dot. sprawy: 07/ZP/2025

Uprzejmie informuję, że w sprawie ogłoszonego przez 5 Wojskowy Szpital Kliniczny z Polikliniką - Samodzielny Publiczny Zakład Opieki Zdrowotnej w Krakowie postępowania na **Dostawy materiałów do zabiegów kardiologicznych II** wpłynęły pytania. Treść pytań wraz z odpowiedziami na nie przedstawiam poniżej:

Pytanie dotyczy pakietu nr 33:

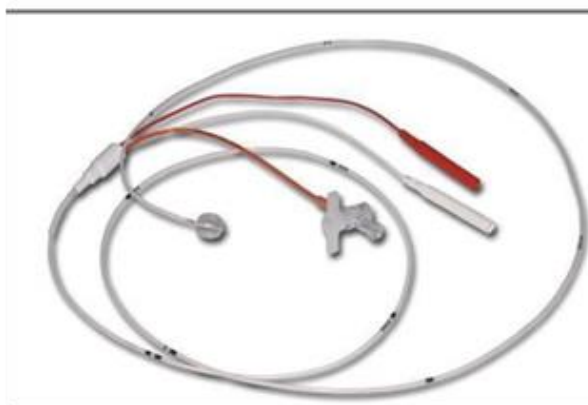
Ze względu na możliwość zaoferowania produktu konkurencyjnego, od producenta z Unii Europejskiej, stosowanego w kilkudziesięciu placówkach na terenie Polski, prosimy o dopuszczenie również:

- **elektrod bez balonu** w rozmiarach 5Fr oraz 6Fr aż o 4 kształtach końcówki dystalnej do wyboru (dodatkowa korzyść), kompatybilnych z urządzeniami Zamawiającego, o długości 125cm, pokrywanych materiałem Pebax (lepsze zachowanie kształtu elektrody i atraumatyczność), wolne od lateksu. (Elektrody do czasowej stymulacji są przeznaczone do ciągłego używania przez okres powyżej 24 godzin i nie dłużej niż 30 dni. Są kompatybilne z kardiostymulatorem typ REOCORS. Elektrody posiadają zabezpieczenie elementów łączących z aparaturą(kardiostymulatorem) przed przypadkowym wyladowaniem elektrycznym).
- **elektrod z balonem** - spełniających kluczowe warunki SWZ, dostępnych w rozmiarze 5Fr. Każda elektroda zabezpieczona w sztywnym opakowaniu podwójnym (w środku taca) gwarantującym zabezpieczenie przed uszkodzeniem mechanicznym, długość użytkowa 110cm, odstęp głębokości co 10cm.

Odpowiedź: Zamawiający dopuszcza.
